Instytut Centrum Zdrowia Matki Polki

BUDYNEK "A"

PIĘTRO IV

"Garda" Biuro Doradztwa Ochrony Przeciwpożarowej 57-300 Piotrków Trybunalski ul. Paproc 7 email: ciszewski@ciwopolski.eu			
OBIEKT:	Budynek A Instytutu Centrum Zdrowia Matki Polki ul. Rzgowska 281/289, 93-338 Łódź		
Temat:	Ekspertyza zamienna do dokumentu pn. "Ekspertyza techniczna z zakresu stanu ochrony przeciwpożarowej dla budynku A" Instytutu Centrum Zdrowia Matki Polki w Łodzi" z grudnia 2015r.		
Nazwa:	Rzut 4 piętra	SKALA:	RYSL NR: 7
Opracował:	mjr inż. Paweł Ciszewski rozrachunkowa 0h, zabezpieczonych przeciwpożarowych nr upr. 367586	DATA:	02.2021r.
Opracował:	mjr inż. Roman Ciszewski rozrachunkowa budowlany nr upr. 101588R	DATA:	02.2021r.

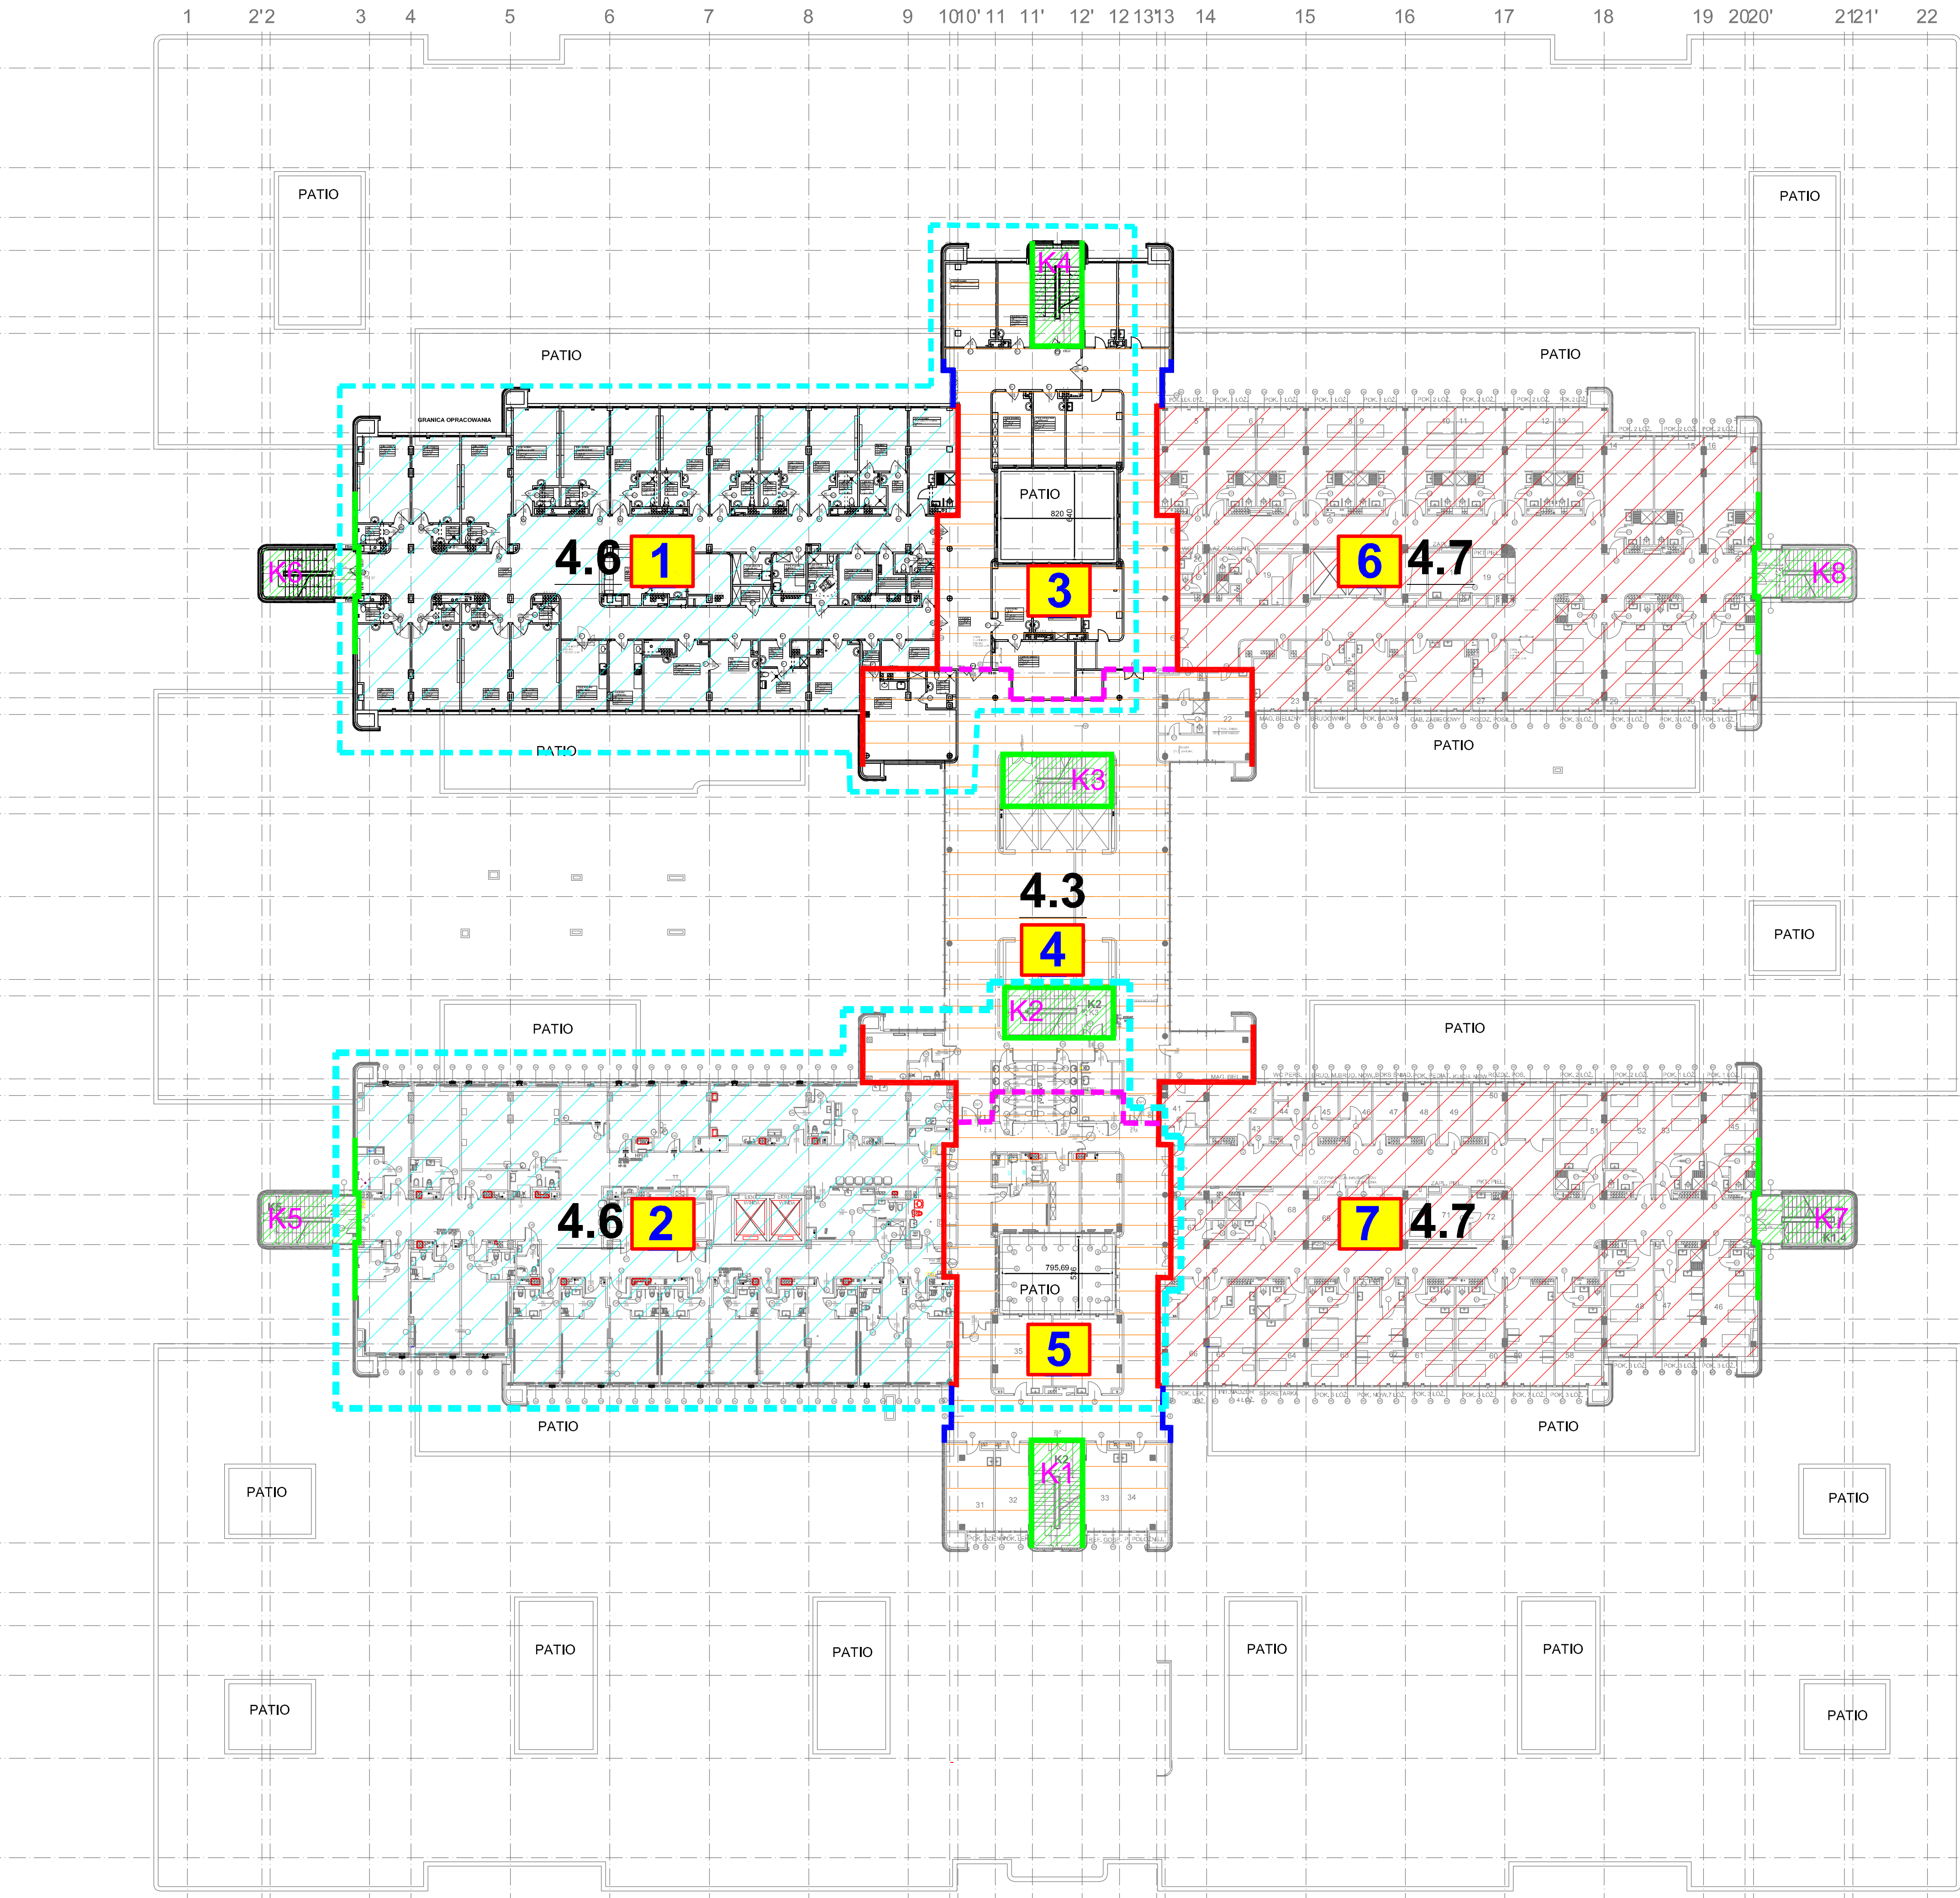
1. Usunąć palne okładziny ścian, np. drewniane boazerie lub pomalować farbami ogniochronnymi.

2. Wykonane z materiałów palnych drzwi szachtów instalacyjnych, zastąpić drzwiami EI 30 według części opisowej.

3. W elewacjach liczne drewniane elementy dekoracyjne - usunąć.

4. Stolarkę okienną montować w sposób zabezpieczający przed oddziaływaniem ognia na stalowe kotwy mocujące ściany osłonowe. Używać, np. piany montażowej ogniodopornej.

5. Znajdujące się w korytarzach (poza holami i miejscami opisanymi w ekspertyzie) lokale handlowe/usługowe oddzielić od korytarzy ściankami EI 30. Nie dotyczy pomieszczeń recepcji.

6. Punkty pielęgniarские oraz istniejące sale chorych z przeszkleniami zwolnić z obowiązku wydzielania drzwiami EI 30

7. Ostateczny przebieg podziału na strefy pożarowe może w szczególności różnić się od pokazanego w ekspertyzie, jeśli będą za tym przemawiać ważne względy techniczne.
